MÉMOIRE EN RÉPONSE A LA DEMANDE DE  
COMPLÉMENTS POUR LE PROJET ÉOLIEN  
DU « CHEMIN DE CHÂLONS »

Mai 2019

Société Parc Eolien Nordex XXII SAS

Le présent mémoire a pour objectif de répondre à la deuxième demande de compléments rendue en date du 06 juillet 2018 concernant le projet de Parc Eolien du Chemin de Châlons, composé de 11 éoliennes et 3 postes de livraison répartis sur les communes de Saint-Martin-aux-Champs, Songy et Cheppes-la-Prairie.

Carte 50 de l'étude faune/flore) : Variante 3 et enjeux flore – habitat

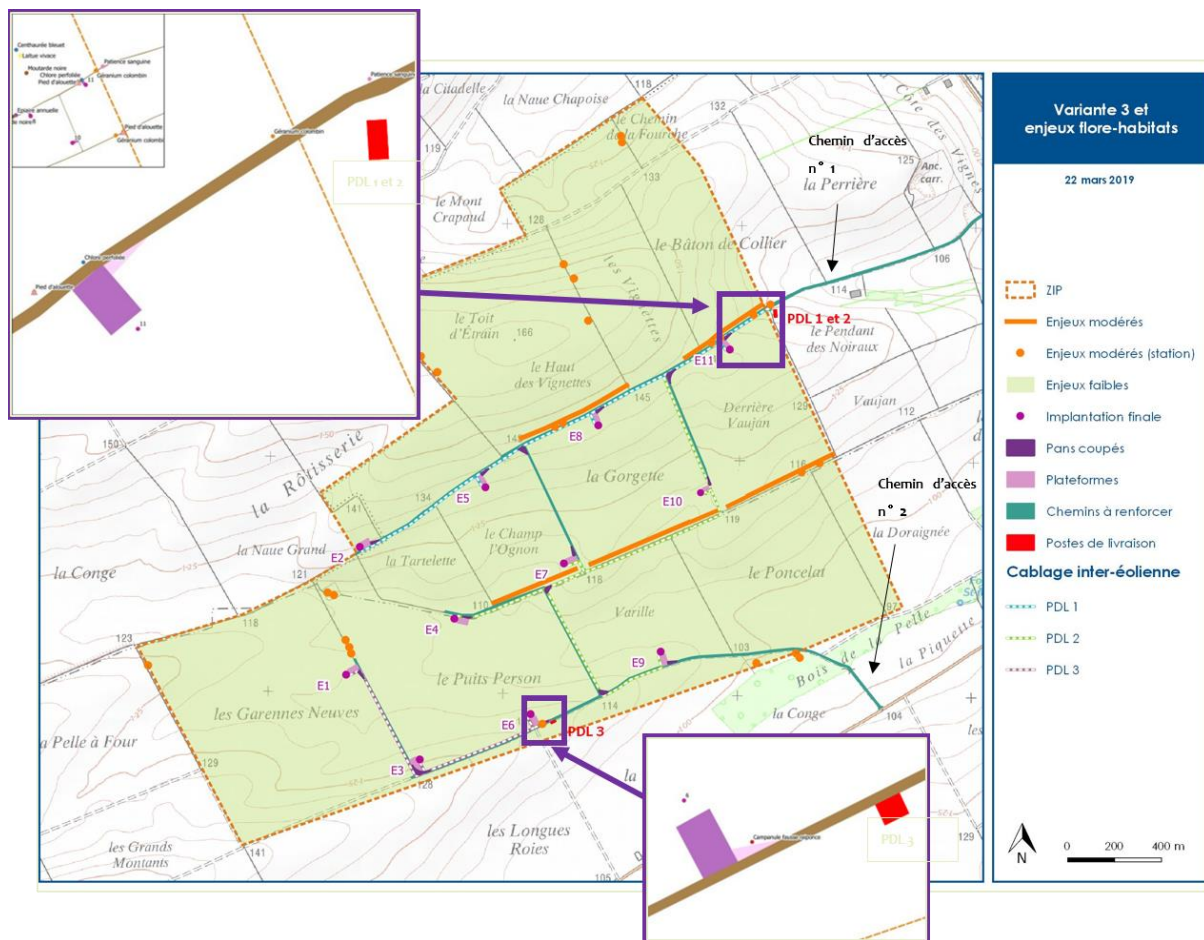
De plus, certains bords de culture sont classés 38.22 dans le code Corine Biotope, sans pour autant constituer un enjeu significatif (p. 165 et 171 de l'annexe 10 « faune/flore »). En principe, ce type d'habitat constitue pourtant un intérêt patrimonial du fait de la biodiversité importante qu'il engendre (notamment la présence du Pied d'Alouette, inscrit sur la liste rouge régionale des plantes de Champagne-Ardenne). Il conviendra donc de **revoir l'enjeu** vis-à-vis de ces bords de culture.

Ces bords de culture, classés 38.22 au code Corine Biotope (voir carte 42 page 173) du volet faune /flore), constituent un habitat intéressant d'un point « biodiversité » au sein de la ZIP où dominant les grandes cultures. Dans cette étude Faune-Flore, cet habitat, bien qu'ayant la même dénomination, se distingue en 2 types: la prairie des plaines et les bords de cultures.

Les bords de culture ont alors été ajoutés à la localisation des enjeux concernant l'habitat sur la ZIP (en carte 45 page 179), ainsi qu'aux cartes mettant en relation les variantes et ces enjeux (cartes 48 à 50 en pages 222 à 224). L'enjeu est modéré pour cet habitat. Il convient de noter que cet habitat est localisé en bordure de chemins (seulement du côté nord de ces chemins).

La modification de l'enjeu lié à cet habitat nous a conduit à déplacer les structures afférentes à l'éolienne E7 (plateforme et pan coupé) de manière à ne pas impacter les bords de culture que longe le chemin au centre de la ZIP.

Comme la carte n°50 reprise ci-après l'illustre, l'accès à la zone d'implantation se fera par deux chemins différents :

- Le chemin d'accès n°1 au nord-est pour les éoliennes E2, E5, E7, E8, E10 et E11
- Le chemin d'accès n°2 au sud-est pour les éoliennes E1, E3, E4, E6 et E9

L'accès se faisant de la sorte, aucun bord de culture ne sera impacté, les chemins n'étant pas élargis mais seulement renforcés. De plus, le câblage suivra les chemins existants et rejoindra les éoliennes au niveau de leurs plateformes, il n'aura par conséquent aucun impact non plus.

Les cartes de la variante retenue ont alors été modifiées en conséquence.

Carte 63 de l'étude faune/flore : Distance des machines vis-à-vis des haies et bosquets alentours

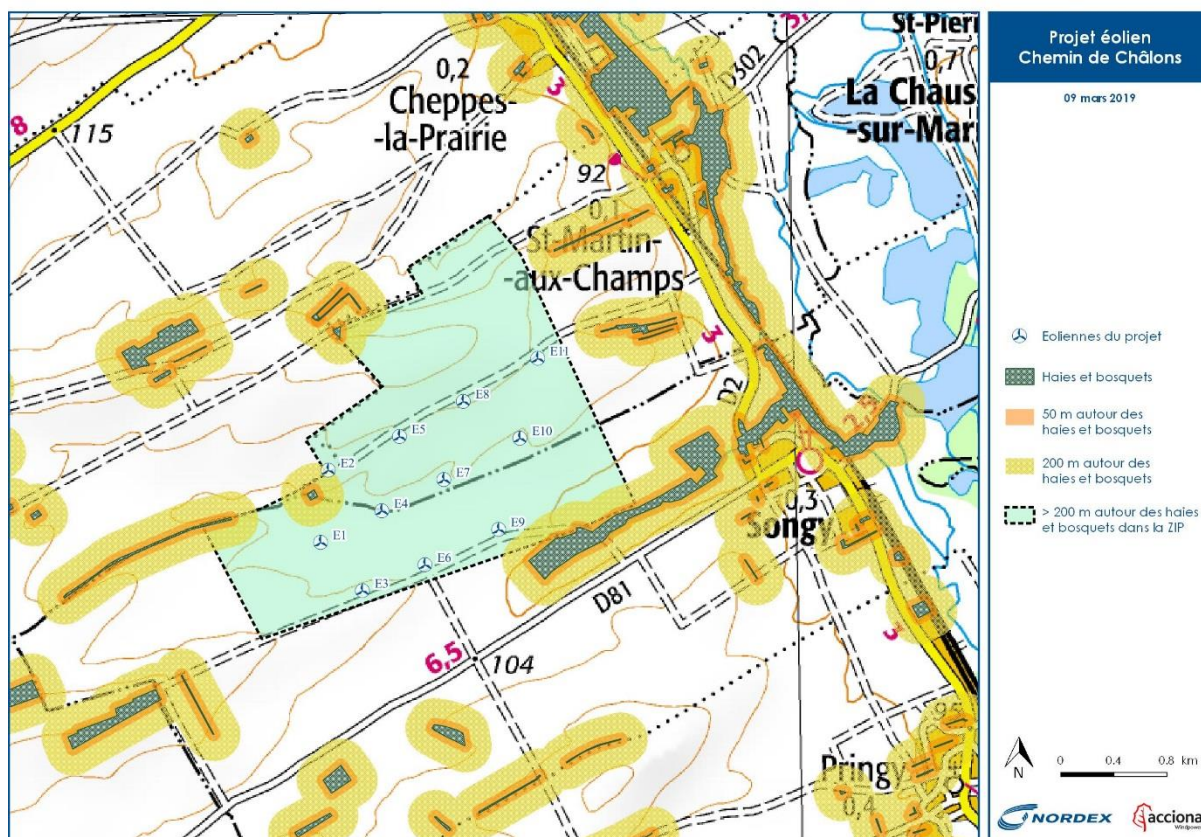
Des compléments étaient attendus sur la distance des éoliennes parfois inférieure à 200 m des haies et bosquets présentant une activité forte pour les chiroptères. En effet, les éoliennes E1 et E2 sont proches d'un bosquet, et l'éolienne E9 est proche de haies au sud du projet. Cette distance de 200 m est préconisée dans le SRE et dans les recommandations de la DREAL Grand Est pour la constitution des dossiers de demande d'autorisation environnementale de projets éoliens (présentées en octobre 2017 à la filière éolienne). L'étude d'impact justifie l'emplacement des éoliennes par le fait qu'au-delà de 50 m des haies et bosquets, l'activité des chiroptères diminue considérablement. Or des suivis de mortalités d'autres parcs éoliens dans le secteur ont montré une mortalité avérée de chiroptères, parfois au-delà de la distance de 200 m. **Il conviendra donc de se positionner sur cette distance vis-à-vis des haies et bosquets, en s'aidant par exemple des suivis de mortalité en cours ou déjà parus (4 Vallées I), de justifier l'absence d'impacts ou de proposer des mesures d'évitement/réduction/compensation (ERC) en conséquence.**

Il convient de fixer précisément la distance des éoliennes en bout de pale vis-à-vis des haies et bosquets. Pour cela, un calcul mathématique basé sur le théorème de Pythagore a été utilisé.

Nous avons fait le choix de considérer une hauteur de 10 m de haut pour les haies et bosquets. Le mât des machines mesure 91 m et une pale mesure 58,5 m. La valeur X est la distance au sol du mât des machines aux éléments boisés, et la valeur Y est la distance des éoliennes en bout de pale aux éléments boisés (voir figure 1).

L'éolienne E2 est effectivement située sous la limite des 200 mètres bout de pale préconisée, vis-à-vis du bosquet à l'ouest de la zone d'implantation. Les éoliennes E1 et E9 sont également assez proches de d'éléments boisés, mais se situent au-delà de cette limite de 200 m.

Comme nous l'avons vu dans le point précédent, un plan de bridage plus restrictif sera mis en place en mesure de réduction pour les éoliennes E1, E2 et E9 afin de répondre à l'inquiétude de la DREAL quant à l'impact du projet sur les chiroptères.

Carte 37 de l'étude faune/flore : illustration de quelques incohérences entre les couloirs de migration du SRE et la migration telle qu'elle se déroule

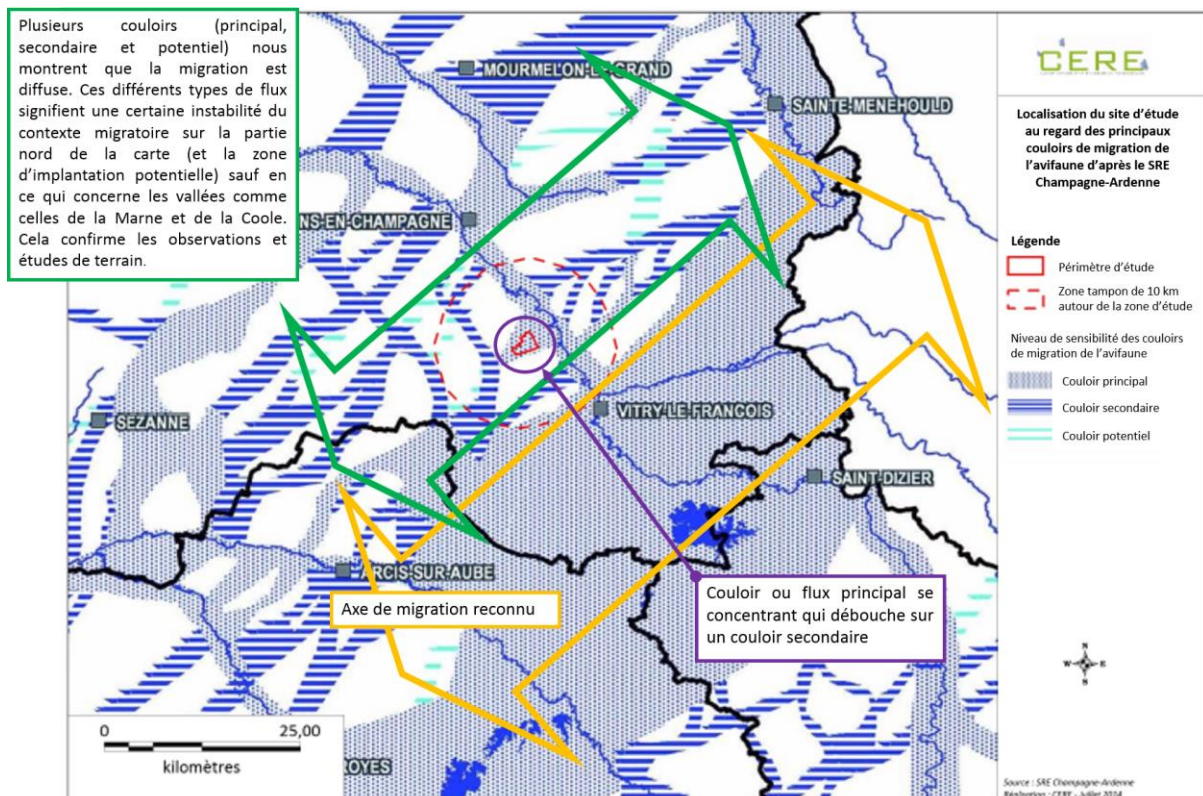
Dans le SRE, un couloir de migration a été identifié au niveau de l'implantation du projet, reliant deux couloirs principaux situés le long des vallées voisines. Ces couloirs tels que celui de la vallée de la Marne ont été qualifiés d'incohérents par le bureau d'études (carte page 113), au motif qu'ils ne sont pas orientés selon la direction générale de la migration (sud-ouest/nord-est). Les axes définis dans le SRE découlent d'une analyse des milieux et d'observations de flux d'oiseaux, ils ne sont donc ni aléatoires ni incohérents et doivent être pris en compte dans l'analyse. En outre, les éoliennes du projet se situent exactement dans la direction générale de migration (sud-ouest/nord-est) évoqué, or ce point semble sous-estimé dans le dossier **et doit donc être complété.**

Un couloir de migration principal reliant la vallée de la Marne (couloir principal) à la vallée de la Coole (couloir secondaire) est effectivement identifié dans le SRE.

Les observations de terrain confirment effectivement l'existence de ces deux couloirs, cela a été précisé dans le dossier. La carte anciennement en page 113 du volet faune flore a alors été revue, et se trouve désormais en page 119.

Nous émettons cependant des réserves vis-à-vis de l'existence actuelle du couloir principal dans lequel la zone d'étude se localiserait selon le SRE. Ce couloir relierait la vallée de la Marne, décrite en enjeu fort (« couloir principal »), et la vallée de la Coole, décrite en enjeu modéré (« couloir secondaire »). La forme de cet axe est particulière par rapport aux autres sur la carte. Ce couloir forme un étranglement de  $\frac{1}{3}$  de sa largeur pour déboucher sur un couloir secondaire. Il semble impossible qu'un flux principal se transforme après une telle concentration en flux secondaire, au lieu de se diviser. Par ailleurs, les données récoltées au cours des différentes sessions d'observation ont montré que, quelle que soit l'année des relevés, il n'apparaît pas sur le site de localisation spécifique des flux d'oiseaux. En effet, les oiseaux se répartissent de manière diffuse sur la zone d'implantation potentielle et ses marges, sans que n'apparaisse de zone de passage privilégiée.

Ces observations viennent alors contredire sur ce point le SRE. Cependant, comme ce dernier document l'indique, il est difficile de définir avec exactitude les limites d'un couloir de migration en raison de leur caractère peu stable, en l'absence de relief, variant avec les conditions météorologique et les espèces. De plus, le SRE repose sur une expertise de terrain locale partielle, ce qui est logique étant donné la superficie de l'ancienne région Champagne-Ardenne. Nous ne remettons pas en cause l'utilité du SRE Champagne-Ardenne, mais l'important est de le considérer comme un document d'alerte. En effet, il ne peut pas remplacer une étude précise à l'échelle d'un projet considéré, qui demeure indispensable afin de pouvoir analyser plus finement la réalité de la situation.

Carte n°33 de l'étude faune/flore : Illustration des différents flux à travers la ZIP et ses alentours

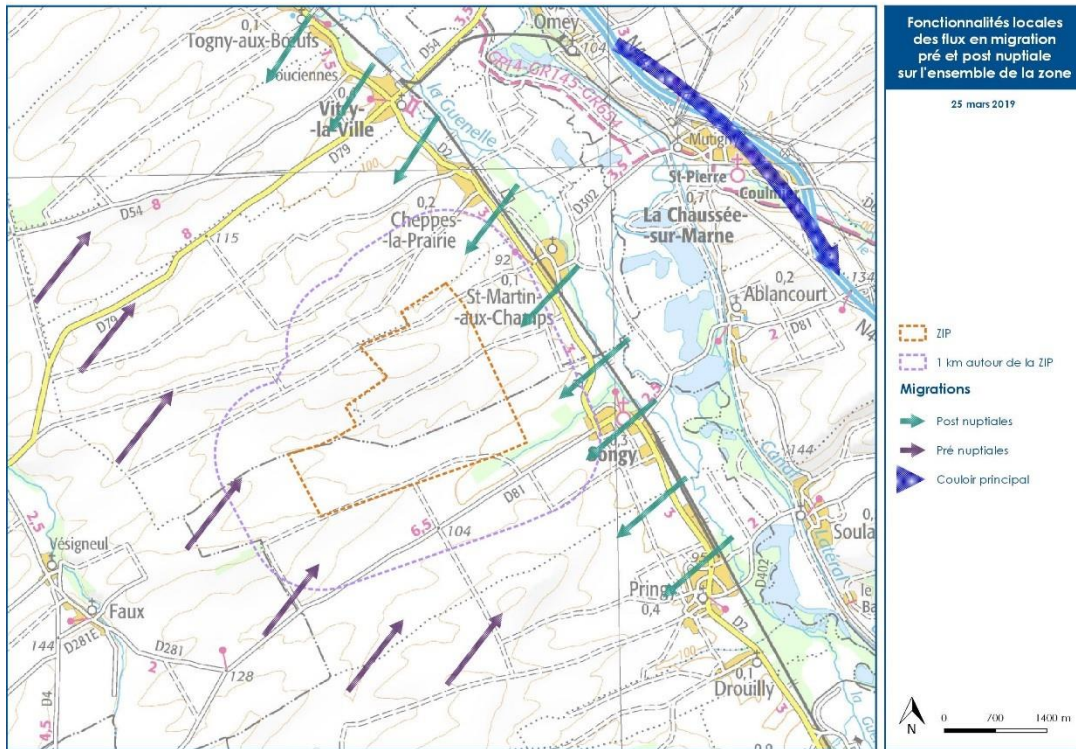
L'étude d'impact indique que l'activité migratoire observée est relativement faible et diffuse à l'échelle de la zone d'étude. Ces observations sont contradictoires avec le SRE (qui, certes, ne représente que des couloirs théoriques), mais également avec les études menées dans le cadre de parcs voisins. Par exemple, l'étude du projet de Cheppes 2, menée également en 2016, mentionne trois fois plus d'oiseaux (et d'espèces) observés et identifie un axe de déplacement privilégié au sud de sa zone d'étude (dans l'alignement du projet du Chemin de Châlons). L'étude d'impact du parc Les Longues Roies indique également la présence d'une activité migratoire au nord du projet, avec notamment le passage de vanneaux huppés et d'étourneaux sansonnets.

L'impact du projet sur la migration de l'avifaune semble ainsi sous-estimé. Afin d'étayer les conclusions quant à l'absence de couloir migratoire au droit du projet, **il conviendra de compléter l'étude avec une représentation cartographique des déplacements observés lors des inventaires et une conclusion associée, avec la prise en compte des études d'impacts et des suivis environnementaux des parcs éoliens à proximité.**

L'étude d'impact indique que l'activité migratoire a été observée sur 3 années (2012, 2016 et 2017) lors des 31 sorties (dont au moins 20 ayant comme but principal l'observation de la migration). Cette activité est relativement faible et diffuse à travers la zone d'étude. Une représentation cartographique des déplacements observés lors des inventaires a été ajoutée au dossier en page 97. Cette représentation reste peu précise du fait de cette migration diffuse observée, et par conséquent de l'impossibilité de réaliser une cartographie détaillée.

Pour étayer ces propos et ainsi répondre à cette demande complémentaire, nous nous sommes procurés auprès des services instructeurs les études d'impact des parcs éoliens les plus proches, à savoir Cheppes 2 et Les Longues Roies. En revanche, il nous a été impossible de nous procurer les suivis de mortalité concernant ces parcs voisins (pas possible non plus par l'intermédiaire de la DDT 51 ou la DREAL Grand-Est).

Carte 65 de l'étude faune/flore : Zoom sur les parcs éoliens contigus au projet proposé

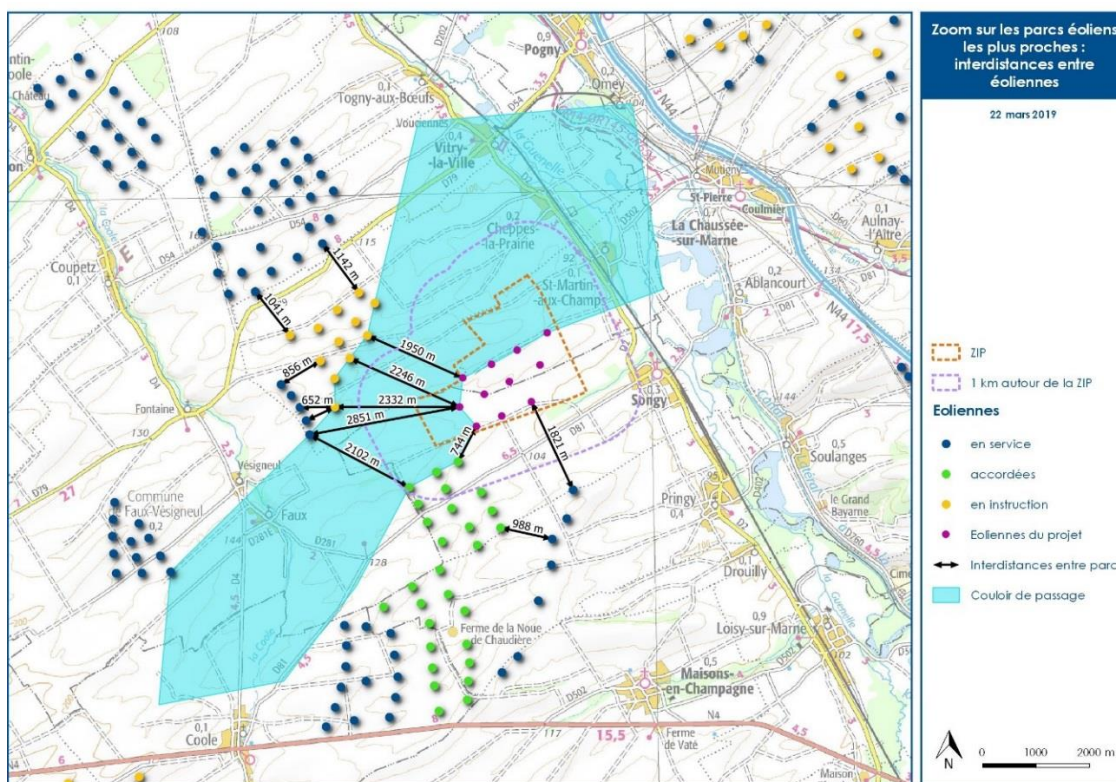
Concernant les effets cumulés, le parc se trouve au nord du parc des Longues Roies, et au sud de Cheppes 1 et 2. Ces deux derniers parcs sont très proches l'un de l'autre, et par rapport aux Longues Roies le projet ne respecte pas la préconisation du SRE de conserver une respiration de 2 km vis-à-vis des parcs voisins.

Le projet s'intégrera dans la dernière respiration importante sur la ligne d'éoliennes partant des parcs 4 Vallées aux parcs des Vents de Cernon, ligne qui forme une barrière de 20 km perpendiculaire à la direction générale de la migration. L'analyse de la migration et des effets cumulés ne peut pas se restreindre à l'affirmation que la migration est homogène et diffuse sur la zone d'étude : même si cette affirmation est vérifiée, le rétrécissement formé par les parcs de Cheppes, Cheppes 2, Longues Roies, Orme-Champagne et le projet pourra avoir un impact sur les espèces sensibles à l'effet barrière, qu'il convient d'évaluer. **L'analyse des effets cumulés doit être complétée en ce sens, en tenant compte de la remarque précédente sur le couloir de migration et la prise en compte des études d'impacts et des suivis environnementaux des parcs à proximité.**

En premier lieu, le projet éolien du Chemin de Châlons vient se positionner dans le prolongement du parc des Longues Roies si l'on considère un axe général de la migration Nord-est/Sud-ouest (voir carte 65, reprise ci-dessous). Cette disposition évite d'augmenter l'effet barrière des projets existants et permet de conserver une zone de passage dans le couloir théorique reliant la vallée de la Marne à la vallée de la Coole, identifié dans le SRE Champagne-Ardenne (largeur similaire à celle séparant les parcs éoliens des Longues Roies et Cheppes 1). L'implantation permet, de plus, de conserver une distance importante avec la vallée de la Marne (2 km) et la vallée de la Coole (plus de 3 km), qui représentent les principales zones de passage migratoire au niveau local ainsi que des réservoirs de biodiversité importants (voir carte 65 ci-après)

Carte montrant les périmètres des protections de la Charte éolienne des Coteaux, Maisons et Caves de Champagne : zones d'exclusion (orange) et zones de vigilance (jaune).

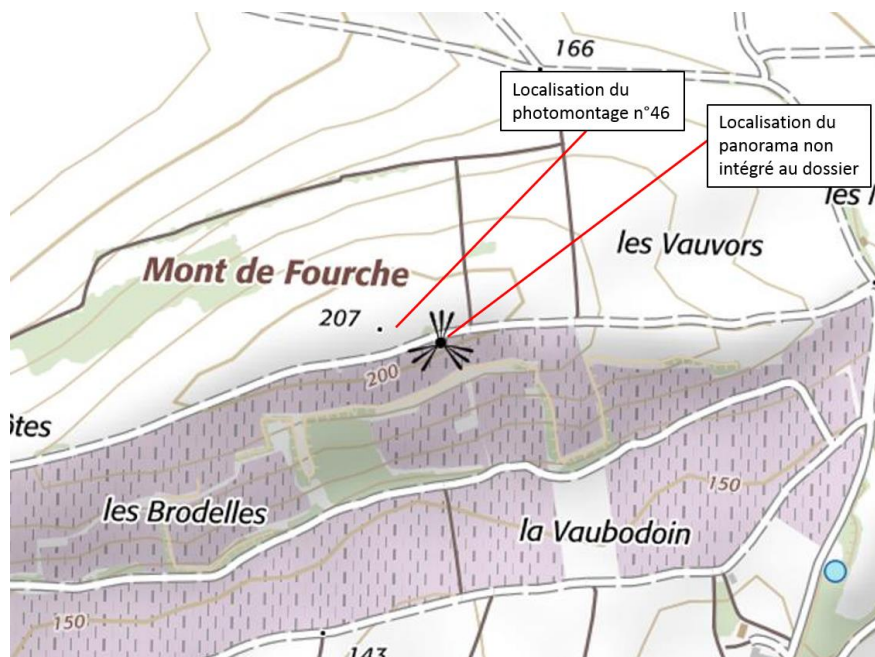
Le Bien « *Coteaux, maisons et caves de Champagne* » classé sur la liste du patrimoine mondial en juillet 2015 comprend une zone d'engagement qui couvre plus de 320 communes dont certaines sur le secteur du Vitryat correspondant au site d'implantation. Ce point n'a pas été abordé dans l'étude d'impact. Une étude a été publiée et consiste à définir des zones d'exclusion (zone concernée par le projet éolien) et de vigilance vis-à-vis de l'éolien autour des secteurs concernés, assorties de préconisations spécifiques. Il conviendra donc de **prendre en considération les recommandations de cette étude** en termes de co-visibilités possibles avec le vignoble. Cette étude « *Charte éolienne des Coteaux, Maisons et Caves de Champagne* » datant de février 2018 est disponible sur le site internet de la mission « *Coteaux, maisons et caves de Champagne* ».

Concernant la « Charte éolienne des Coteaux, Maisons et Caves de Champagne », la zone de projet se situe dans la zone considérée comme zone d'exclusion (voir carte ci-dessous).

Cependant cette zone d'exclusion est issue d'une analyse très généraliste et limitatrice (voir page 23 du volet paysager), qu'il est nécessaire de « nuancer au regard de la valeur patrimoniale réelle des sites et paysages champenois » et donc de mettre en lien avec des études plus précises sur le terrain pour connaître cette valeur patrimoniale réelle et l'impact induit par le projet. Pour rappel, cette charte n'a aucune valeur juridique au titre de la préservation de la valeur universelle du bien.

Trois nouveaux photomontages ont été ajoutés au dossier dans le but d'illustrer l'impact du projet du Chemin de Châlons (n°46, 47, et 48).
